廃炉発官 30 第 162 号  
平成 30 年 8 月 31 日

福島第一原子力発電所 特定原子力施設に係る実施計画 変更認可申請書

雨水処理設備、雨水移送設備の増設及び雨水RO濃縮水移送ラインの新設に伴い、下記の通り変更を行う。

## 2.36 雨水処理設備等

モバイルRO膜装置  
全体概略図(1/4)

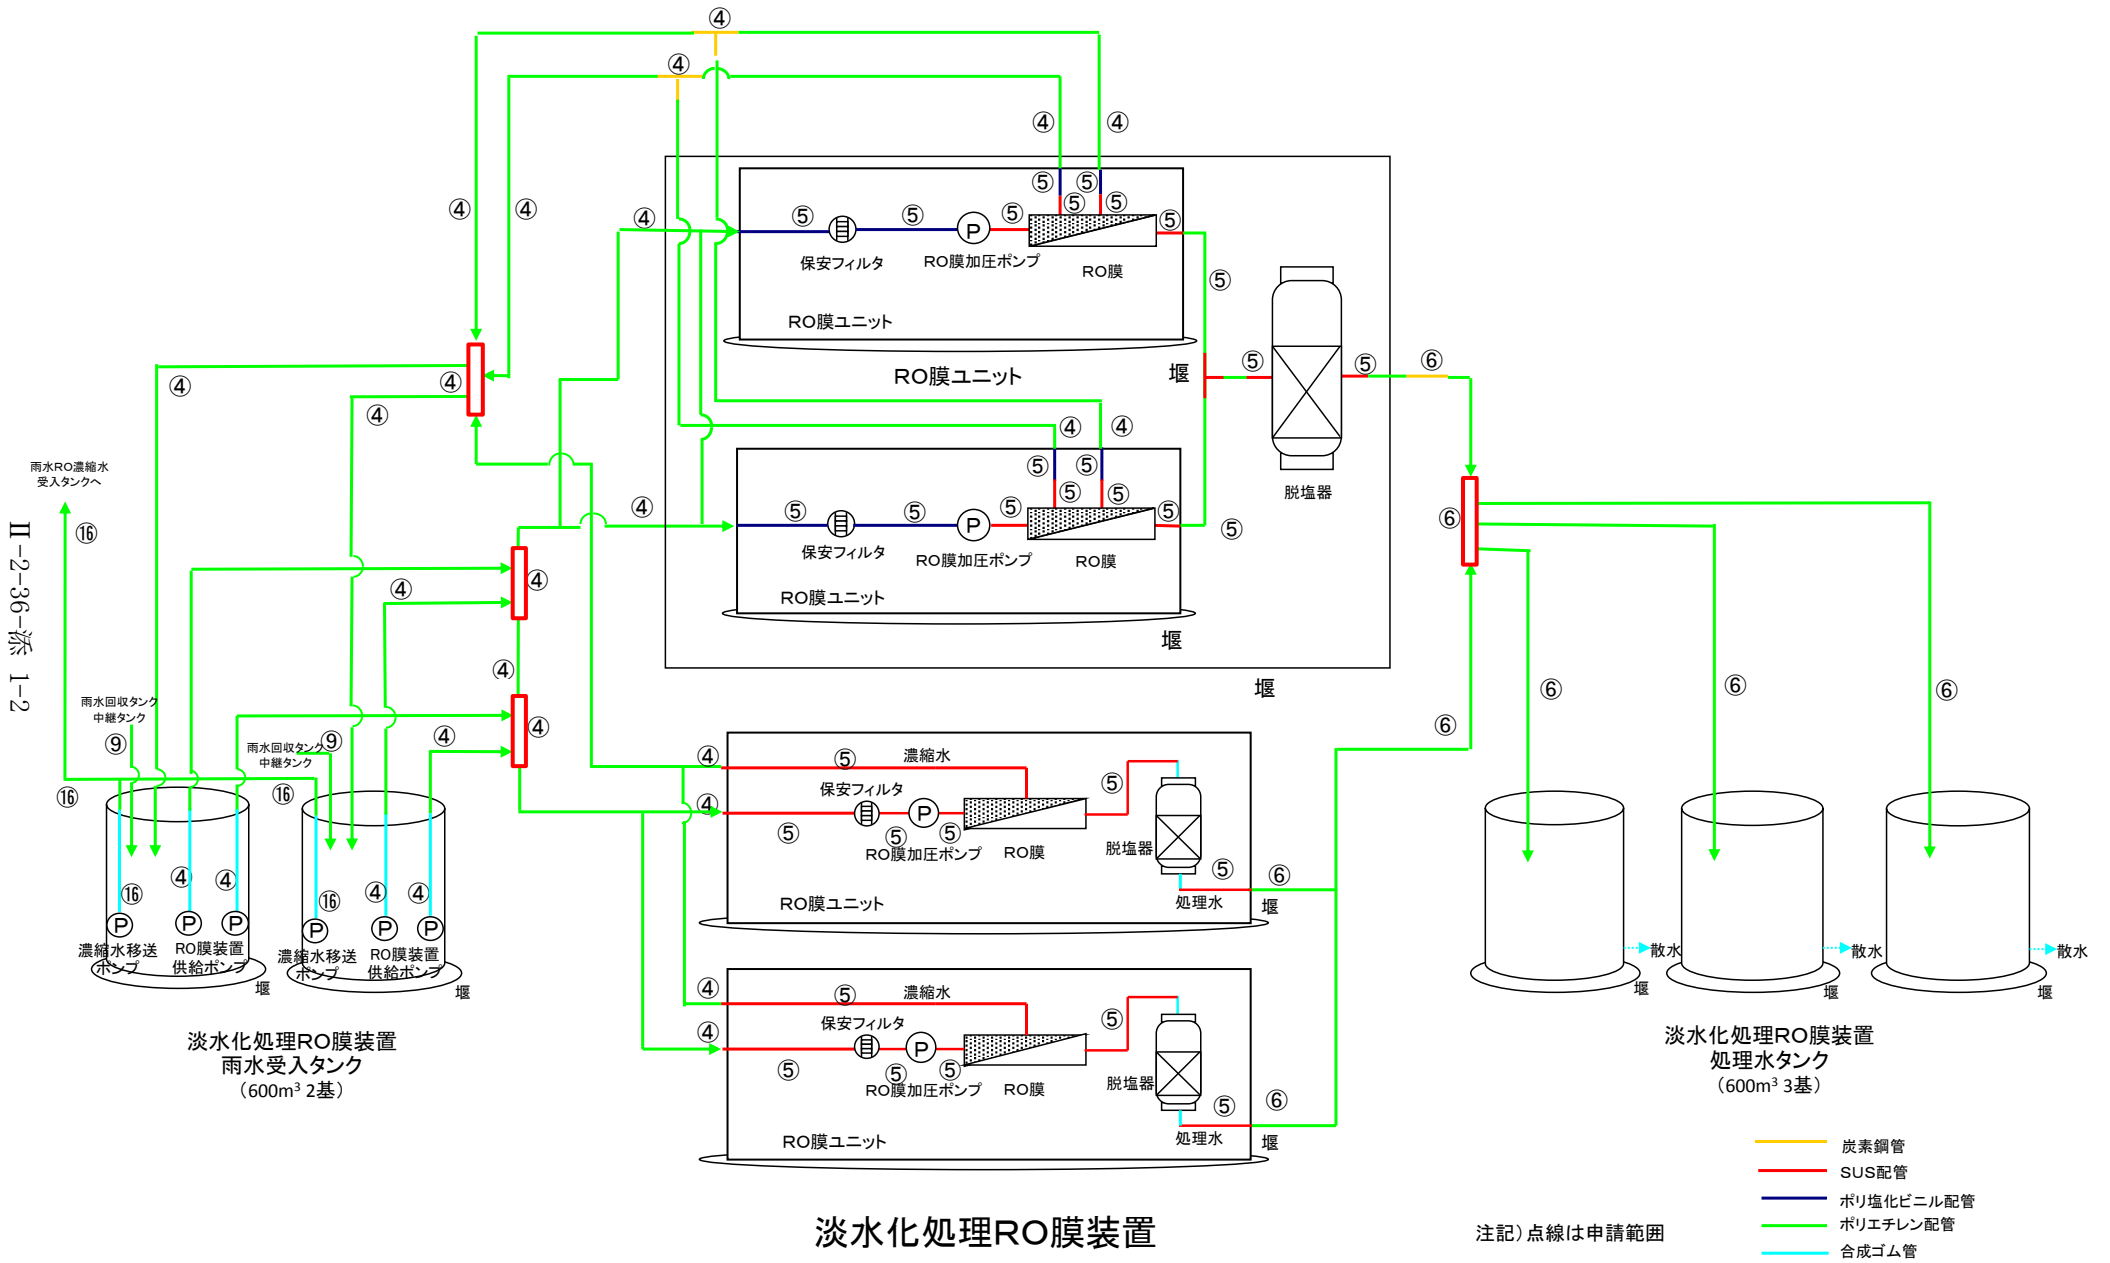
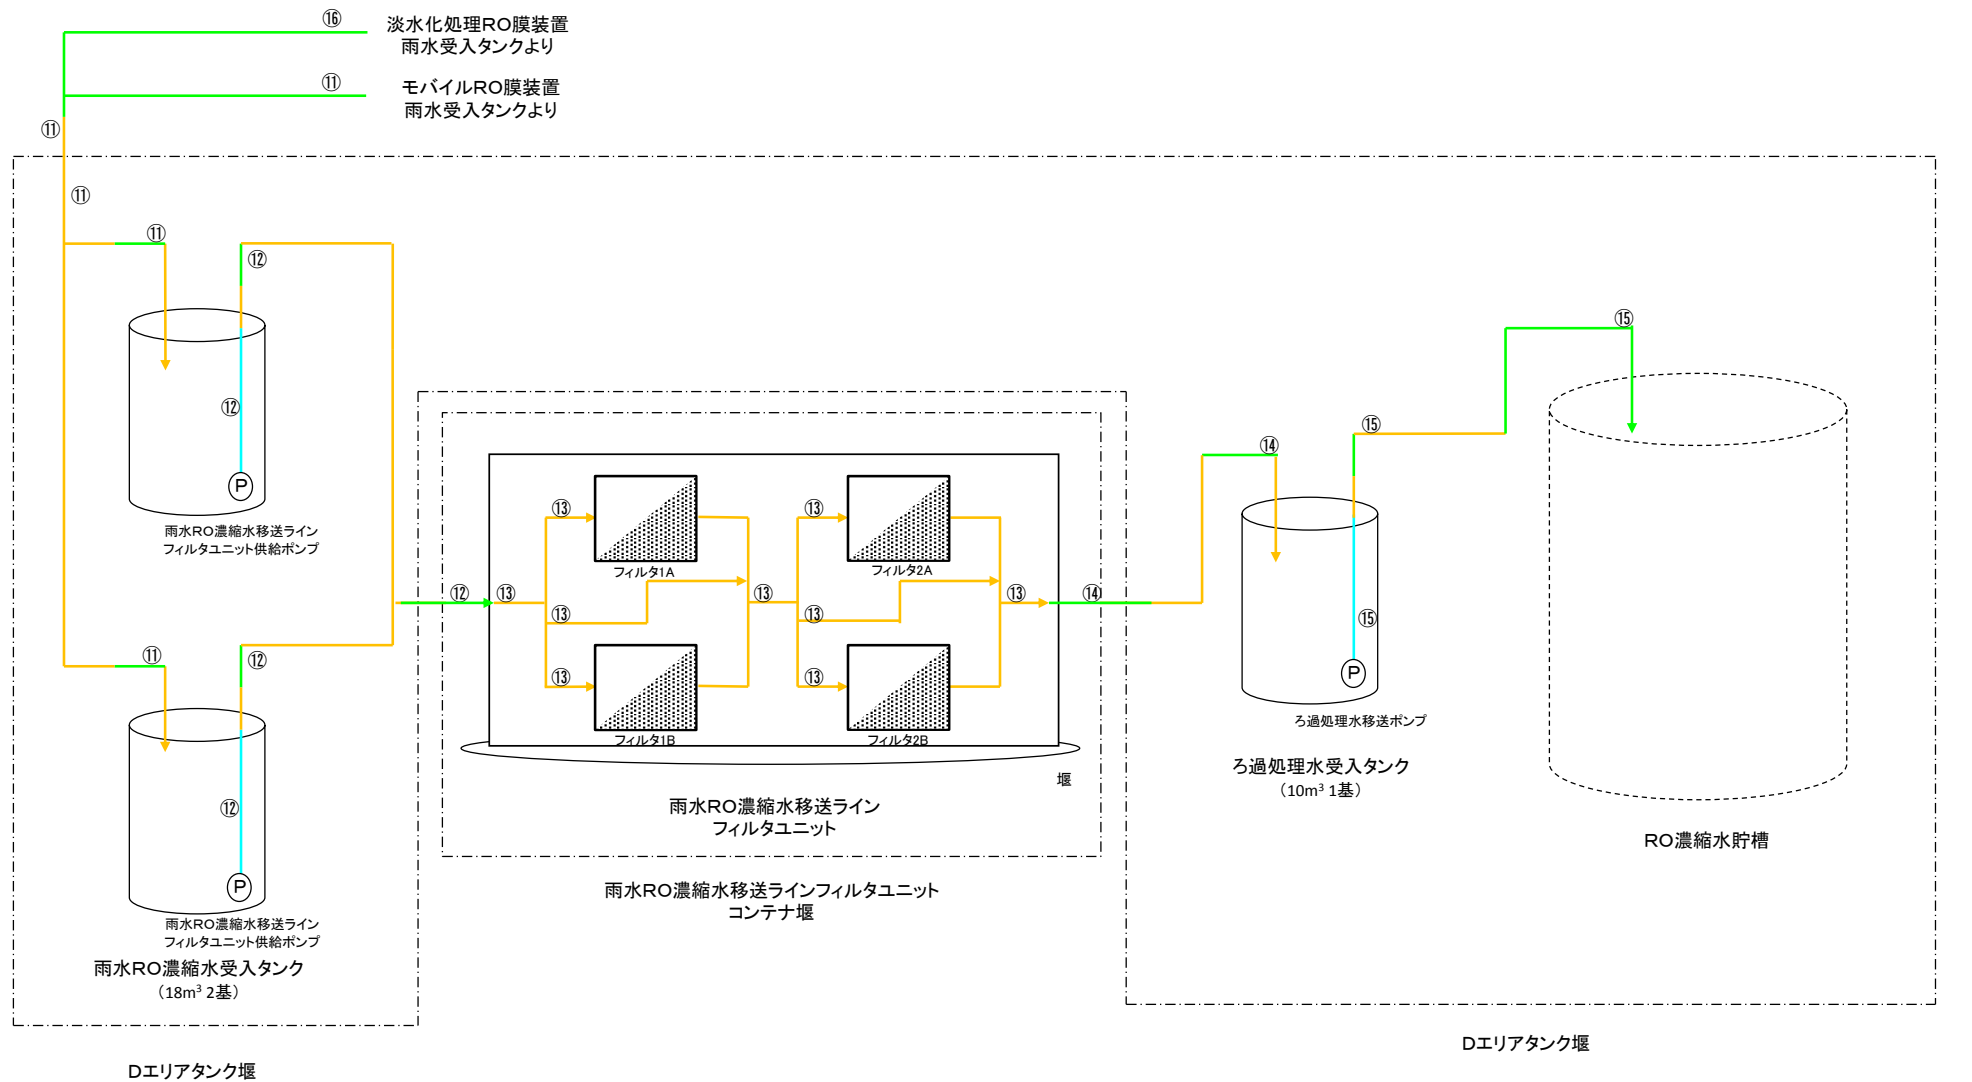
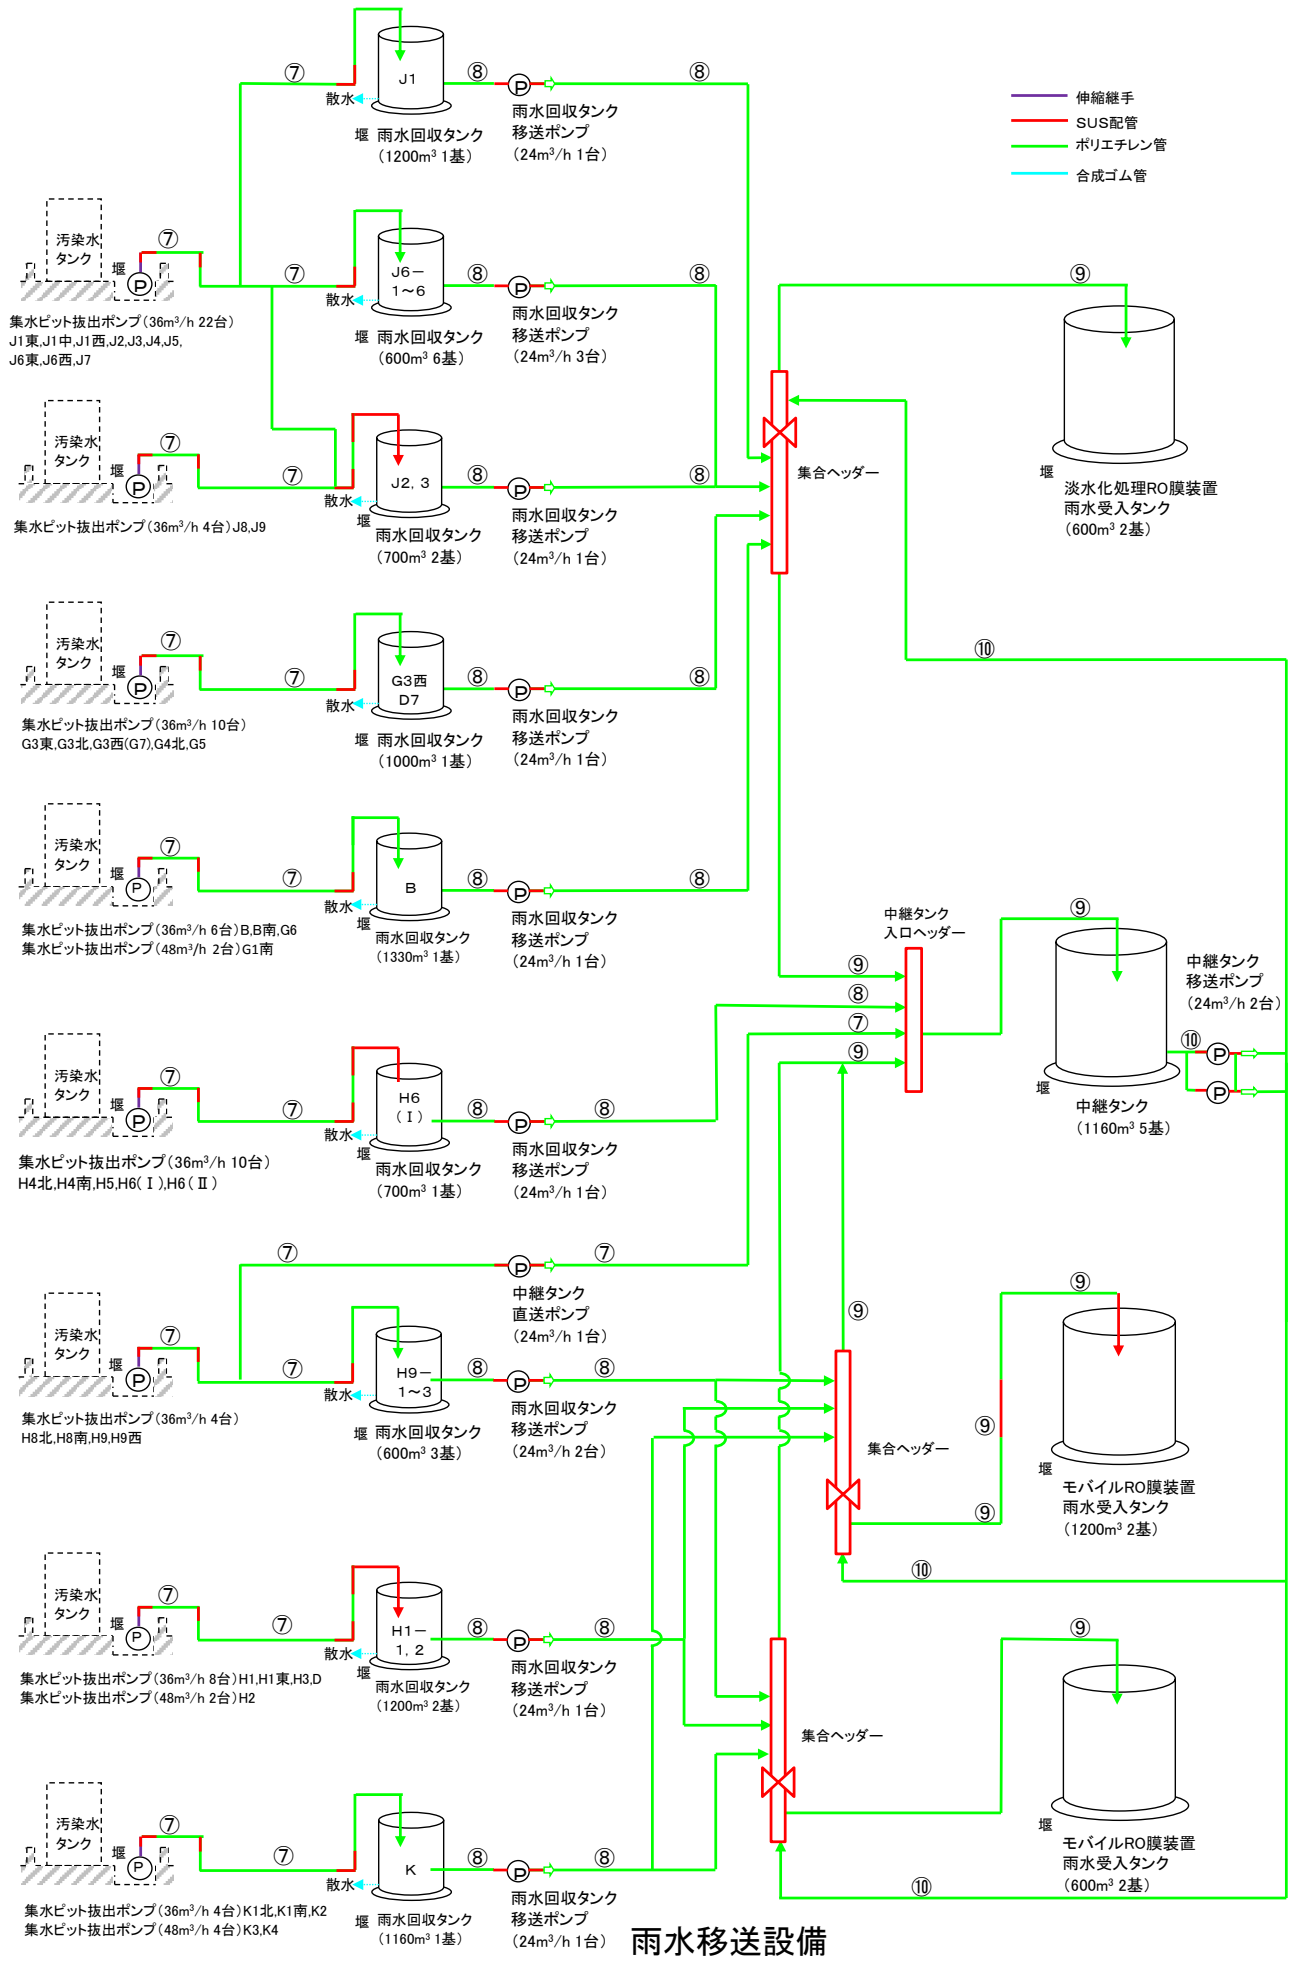
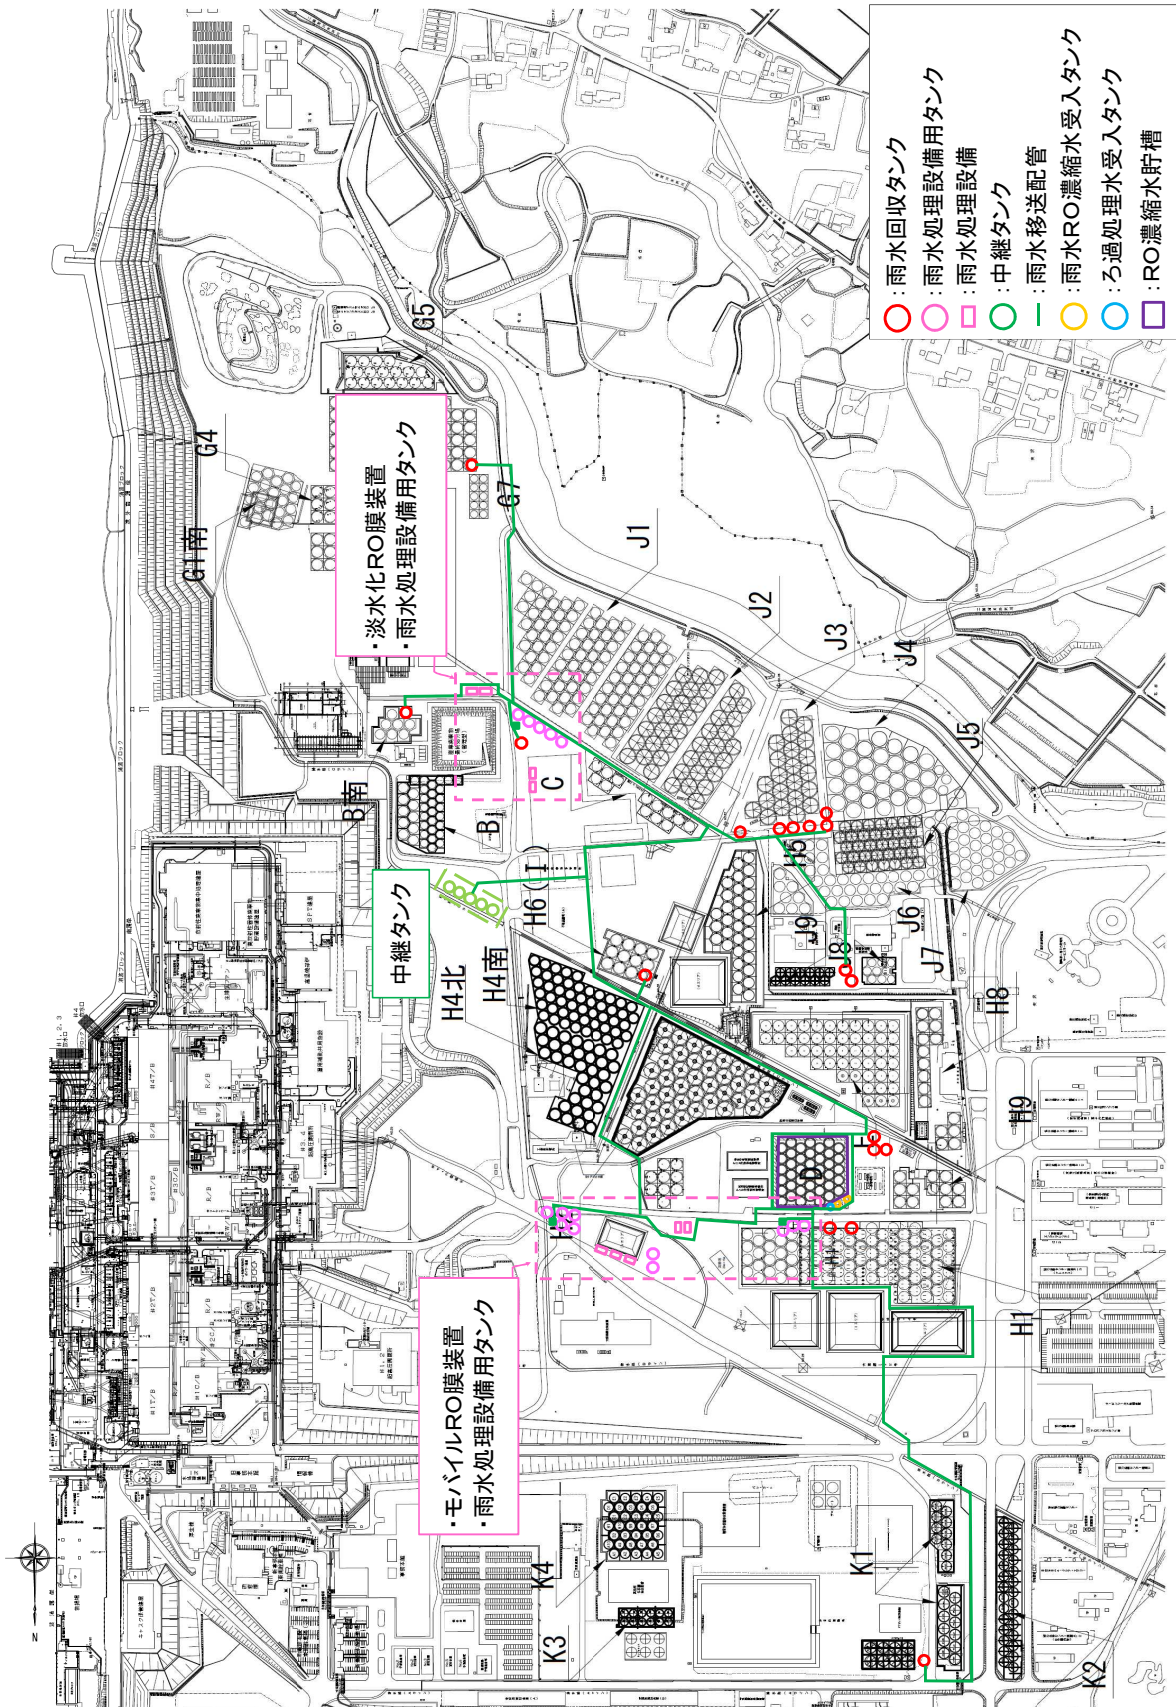
- ・雨水移送設備の増設及び雨水RO濃縮水移送ラインの新設に伴う記載の変更及び追加
